Verslag huishoudelijke elektrische installatie op laagspanning en zeer lage spanning

Referentie: **012-20261104-04**	Datum controle: **04/11/2026**
Keurder: **012**

Eigenaar:	**Van den Eynde Luc**	EAN-code:	**541448820052779945**
Adres installatie:	**Reynaertshof 11, 2547 - Lint**	Nummer teller(s):	**1LGZ0481464463**
		Distributienetbeheerder installatie:	**Fluvius**

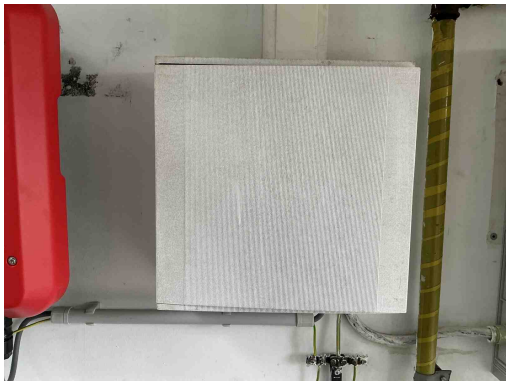
B17 - De voedingsspanning is niet op elk bord vermeld (Boek 1: 3.1.3.3).
Opmerking: Oa bord 1

B17 - De voedingsspanning is niet op elk bord vermeld (Boek 1: 3.1.3.3).
Opmerking: Oa bord 1

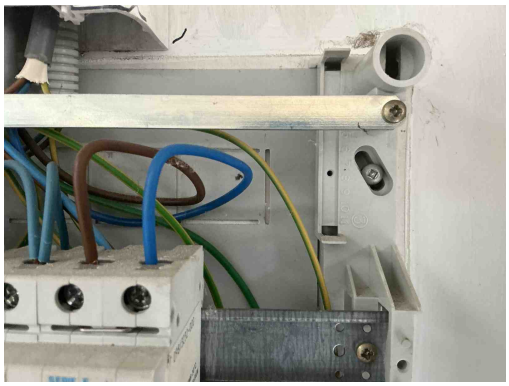
B17 - De voedingsspanning is niet op elk bord vermeld (Boek 1: 3.1.3.3).
Opmerking: Oa bord 1

B17 - De voedingsspanning is niet op elk bord vermeld (Boek 1: 3.1.3.3).
Opmerking: Oa bord 1

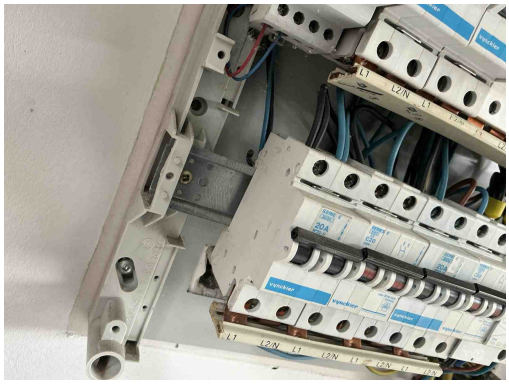
T21a - Het elektrisch materieel is niet geplaatst volgens de voorschriften van de fabrikant/ regels van goed vakmanschap. (Boek 1: 1.4.1.3) Oa ophangvijzen elektrisch verdeelbord niet afgedekt. Zie klasse II toestel.
Opmerking: Oa bord 1

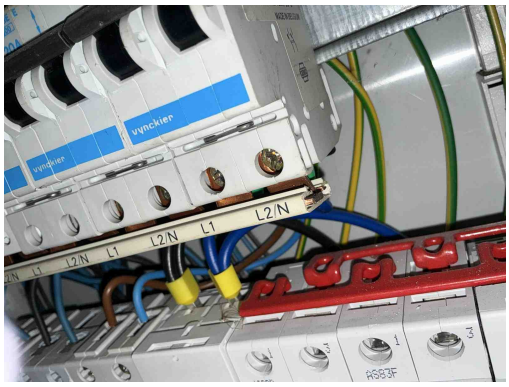
T21b - Het elektrisch materieel is niet geplaatst volgens de voorschriften van de fabrikant/ regels van goed vakmanschap. (Boek 1: 1.4.1.3) Oa kamgeleider niet afdoende afgedekt aan uiteiden. Zie kans op rechtstreekse aanraking plaatsingsfiche fabrikant.
Opmerking: Oa bord 1

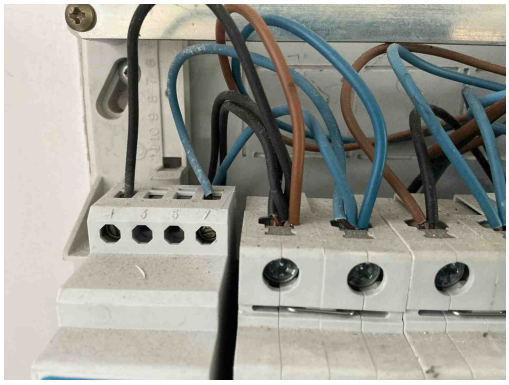
T21b - Het elektrisch materieel is niet geplaatst volgens de voorschriften van de fabrikant/ regels van goed vakmanschap. (Boek 1: 1.4.1.3) Oa kamgeleider niet afdoende afgedekt aan uiteiden. Zie kans op rechtstreekse aanraking plaatsingsfiche fabrikant.
Opmerking: Oa bord 1

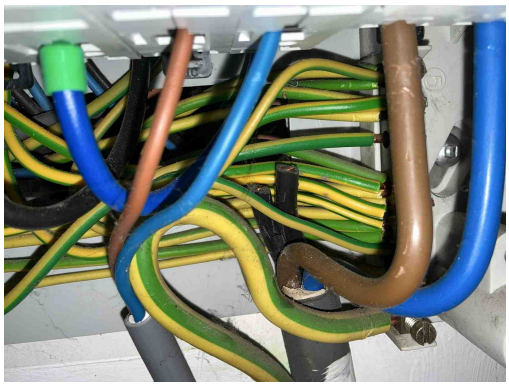
T21e - Het elektrisch materieel is niet geplaatst volgens de voorschriften van de fabrikant / regels van goed vakmanschap. (Boek 1: 1.4.1.3) Oa meer dan 2 geleiders van van dezelfde sectie geplaatst in 1 module van een beveiligingsinrichting. Dit geeft een verhoogd risico op vonkvorming.
Opmerking: Oa bord 1

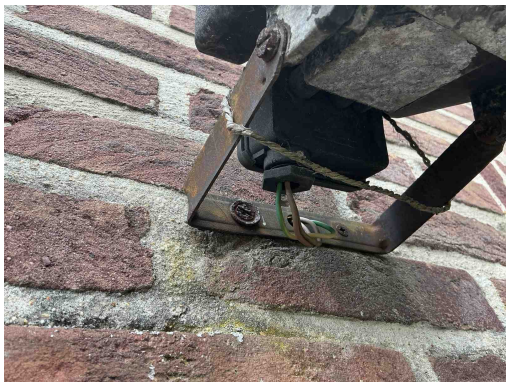
C21 - Het gebruik van geleiders van het type VOB, zonder bijkomende afscherming is niet toegestaan (Boek 1: 5.2.9.6).
Opmerking: Oa garage ,tuin,badkamer

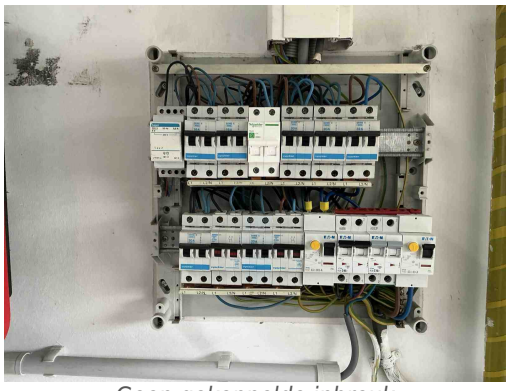
C21 - Het gebruik van geleiders van het type VOB, zonder bijkomende afscherming is niet toegestaan (Boek 1: 5.2.9.6).
Opmerking: Oa garage ,tuin,badkamer

C21 - Het gebruik van geleiders van het type VOB, zonder bijkomende afscherming is niet toegestaan (Boek 1: 5.2.9.6).
Opmerking: Oa garage ,tuin,badkamer

C26 - De verbindingen zijn niet gebeurd in borden, in aftakdozen, aan de klemmen van contactdozen, schakelaars of in de verlichtingstoestellen (Boek 1: 5.2.6.1).
Opmerking: Oa Garage

C28 - Niet gebruikte leidingen onder spanning zijn niet op een degelijke manier geïsoleerd of verwijderd (Boek 1: 4.2.1.1).
Opmerking: Oa garage
